美浜発電所、大飯発電所及び高浜発電所 に係る火山影響評価について

令和元年8月8日

原子力規制庁
地域原子力規制総括調整官(福井担当)

第 4.1 図 大山火山に関する噴火履歴及び階段ダイアグラム

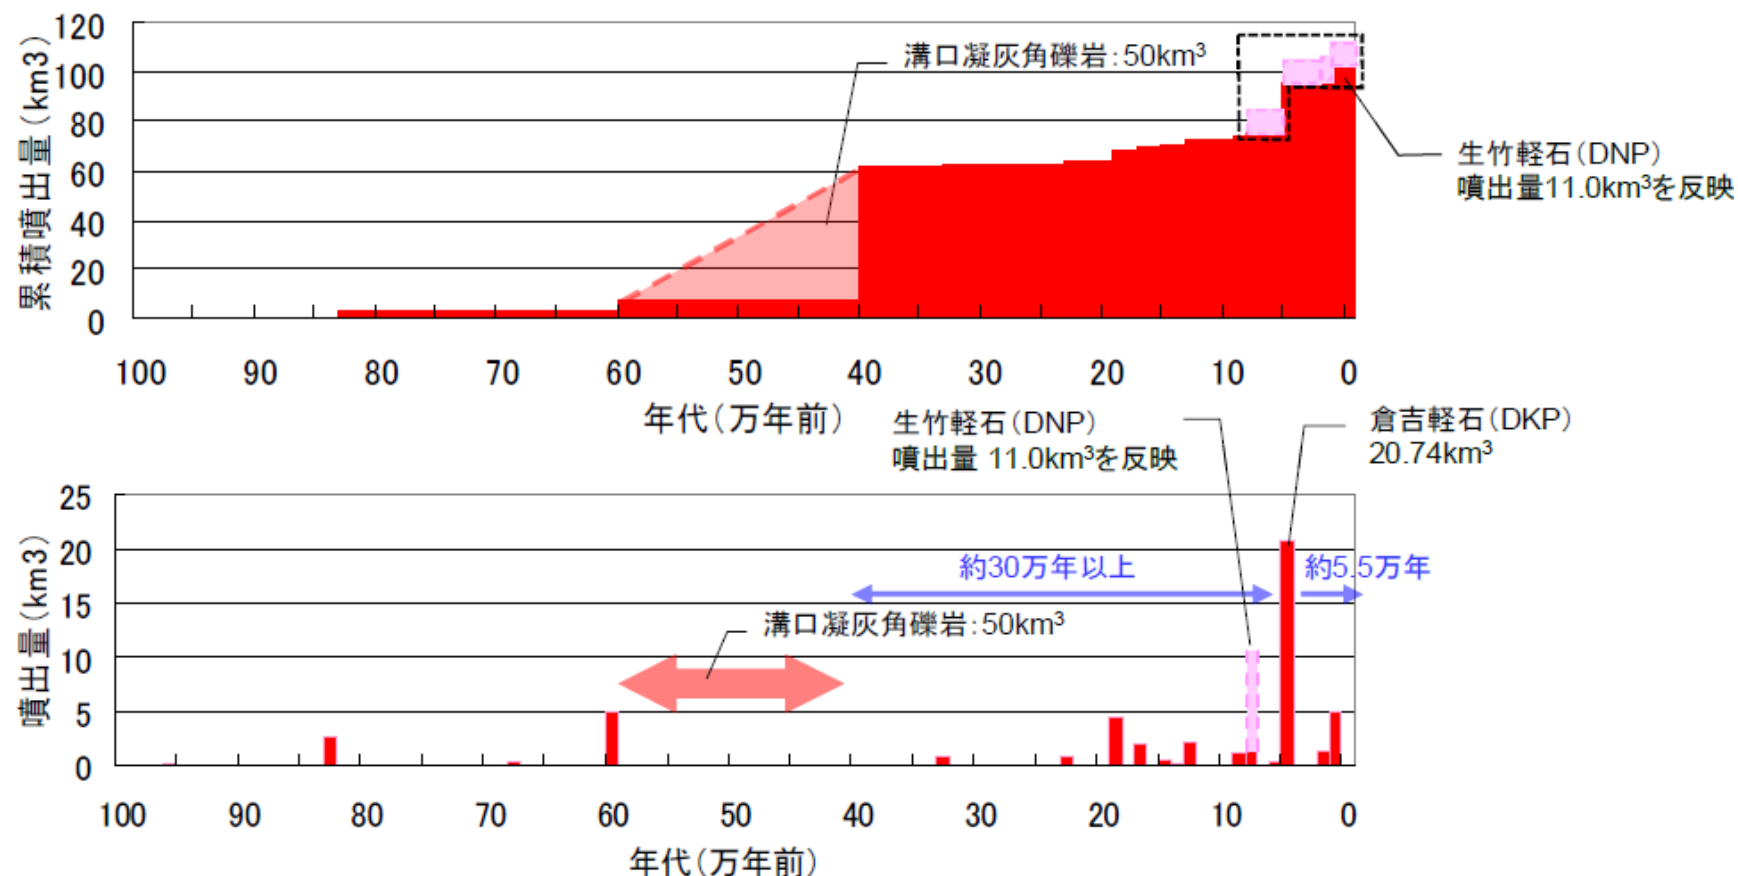
○関西電力の報告では、DNPとDKPは約8～5.5万年前の期間に発生した一連の巨大噴火であったとしているが、これは、Hayakawa(1985)で算出したDNPと須藤ほか(2007)に示されているDNP以外の噴出量を直接比較することによりDNPとDKPを一連の巨大噴火としていることから、適切でないと考ええる。今回、関西電力が採用したLegros(2000)及びHayakawa(1985)で算出した火山灰主体の主な噴火の噴出量を基に大山の活動履歴を評価すると、DKPとDKP以外の噴出量との関係は、DKPだけが突出して巨大噴火並に大きいことから、既許可と同様、原子力発電所の運用期間中にDKP規模相当の噴火の可能性は十分低いと評価するが、繰り返し生じているDNPを含むその他の噴火を考慮することが適切と考ええる。
